DODATOK Č. 3 K ZÁPISNICI Z VYHODNOTENIA PONÚK

Predmet zákazky: Ochranná hasičská zásahová prilba
Postup: verejná súťaž

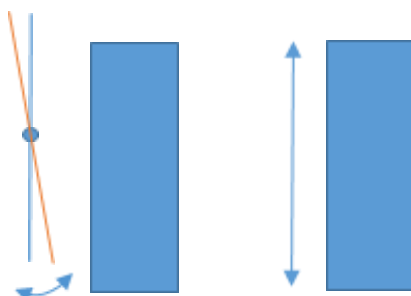
Verejný obstarávateľ požadoval nastavenie ochranného štítu tak ako je uvedené v opise predmetu zákazky v bode 1.5 opisu predmetu zákazky, z dôvodu dôležitosti okamžitého nastavenia ochranného štítu tesne pred zásahom alebo počas zásahu príslušníkov HaZZ vzhľadom na rôzne typy tváre, veľkosť koreňa nosa, nosenie okuliarov alebo očných šošoviek. Požiadavky verejného obstarávateľa taktiež odrážajú reálnu potrebu príslušníka HaZZ okamžite sa prispôbiť prípadným poveternostným či technickým podmienkam, ktoré sa aktuálne vyskytnú na mieste zásahu.

V predložennom vlastnom návrhu plnenia uchádzač ARMEA, s.r.o. uviedol slovom „ÁNO“, že spĺňa požiadavku verejného obstarávateľa podľa prílohy č. 1 Opisu predmetu zákazky, bod 1.5. Na základe uchádzačom predloženej ochrannej hasičskej zásahovej prilby, konkrétne typ FHR 15, verejný obstarávateľ má za to, že predmetná prilba vertikálnym nastavením integrovaného ochranného štítu na oči (ochranných okuliarov), t.j. naklopenie štítu pre nastavenie na rôzne tváre užívateľov nedisponuje.

Uvedené vyplýva z nižšie uvedenej fotografie, ktorá je súčasťou zápisnice z posúdenia predloženej ochrannej hasičskej zásahovej prilby na predmet zákazky.

Z uvedeného dôvodu, verejný obstarávateľ konštatuje, že ponuka uchádzača ARMEA, s.r.o. nespĺňa požiadavky na predmet zákazky uvedené v bode 1.5 opisu predmetu zákazky.
